Wasserbauplan, Vorprüfung

Hochwasserschutz Aare Bern

Gebietsschutz Quartiere an der Aare

Mitwirkungsbericht

Beilage 17

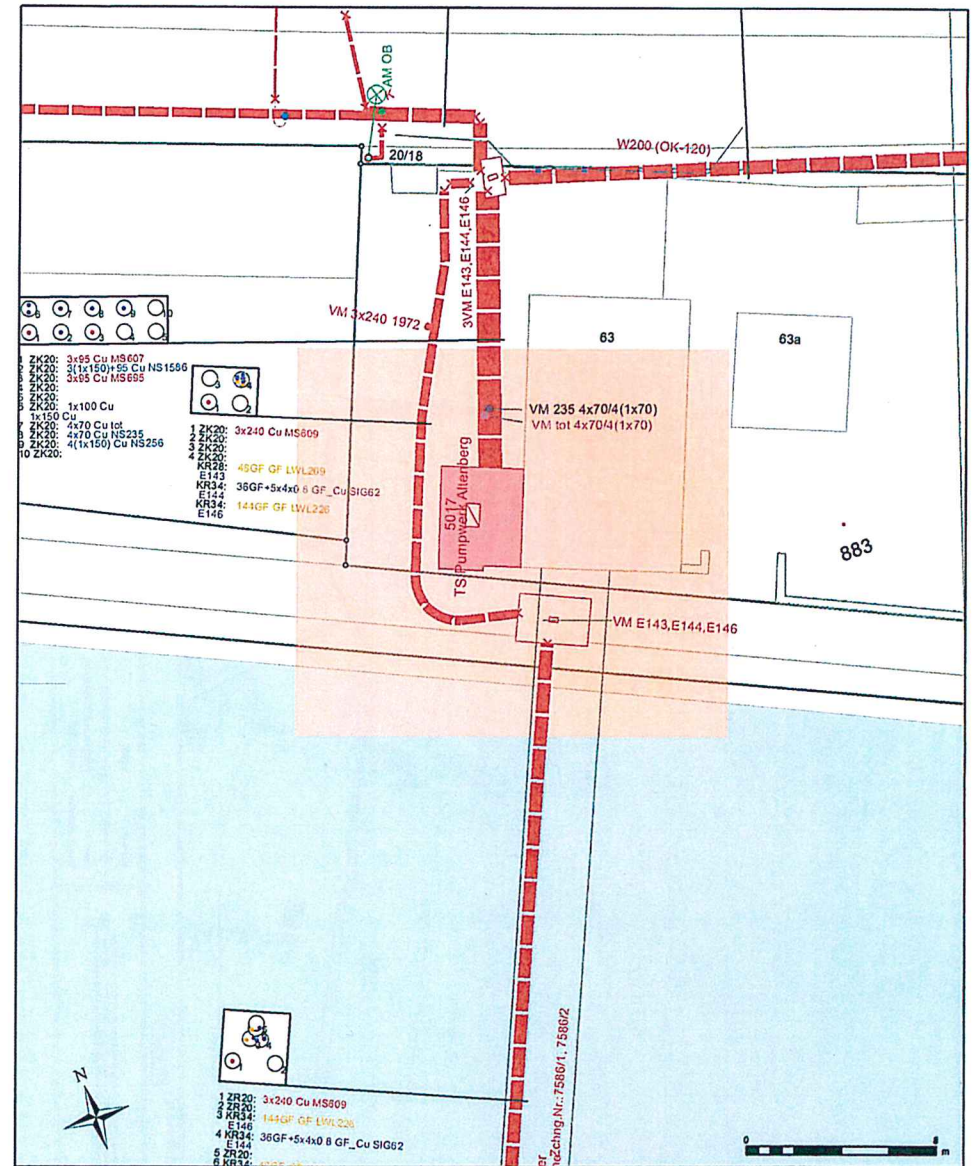
Die Untertorbrücke wird mit zwei Wasserleitungen, DN 125 und DN 250 gequert. Ebenfalls befindet sich eine Mitteldruckgasleitung DN 200. Diese Leitungen sind in ihrem Bestand und Betrieb zu sichern und zu schützen.

Verkausszenarien Untertorbrücke

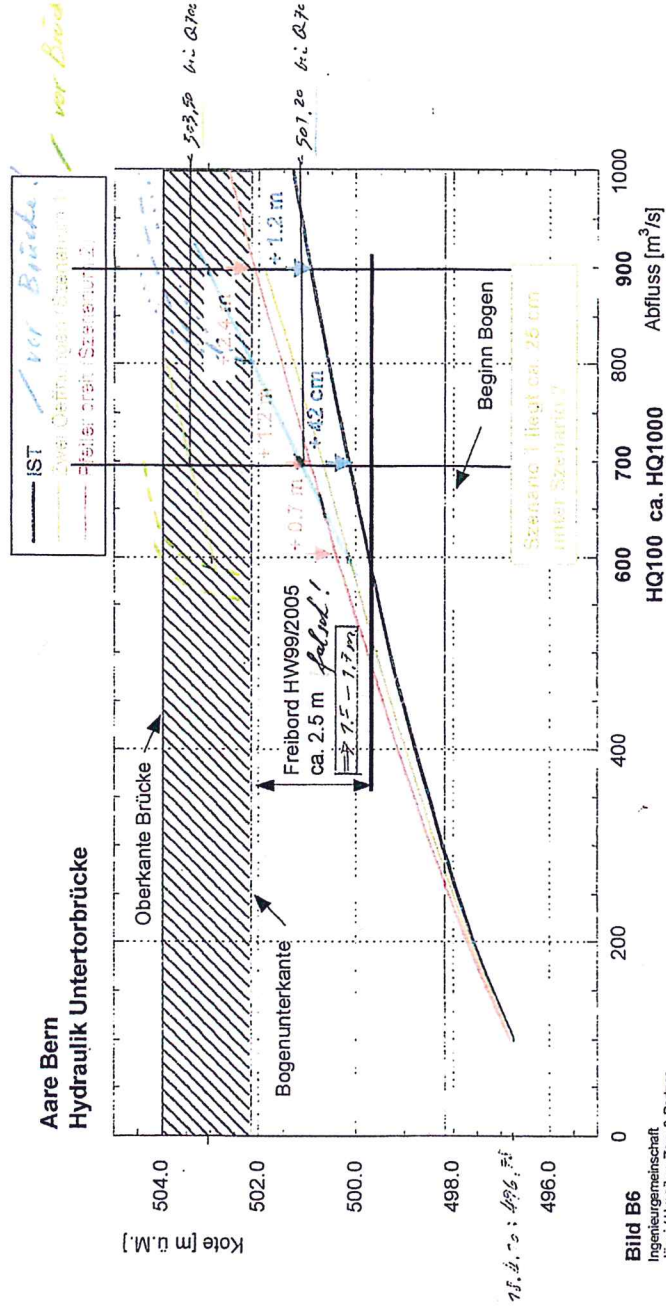
- Am 10. März 2010, anlässlich einer Einladung zur Besprechung auf dem TBA der Stadt Bern, wurden mir von Herrn Martin Arn, TBA, zum Thema **Rückstaukurven Untertorbrücke** verschiedene Unterlagen ausgehändigt. Dabei auch die Folien 6 und 7 der Sitzung Leiste vom 19.10. 07 sowie die Aktennotiz zur TAB Sitzung vom 5.2. 09.
- Am **7. Juni 2010**, anlässlich eines Hearings „5 Jahre nach dem Hochwasser“ unter Teilnahme von Frau Regierungsrätin Egger, habe ich den Vertreter des TBA, **Herrn Hans-Peter Wyss** (am Rande der Veranstaltung) auf einen **gravierenden Messfehler hingewiesen**: Die Bugwelle vor der Brücke (bei Q580) war um 0,8 m (!) zu tief gemessen worden. Dies, weil die verwendete fotogrammetrische Aufnahme der Brücke von der lätzen Seite erfolgt war. Die **korrigierten Folien 6 und 7** habe ich Herrn Wyss dabei **vorgelegt**. (Vgl. auch Abbildungen folgender Seiten).
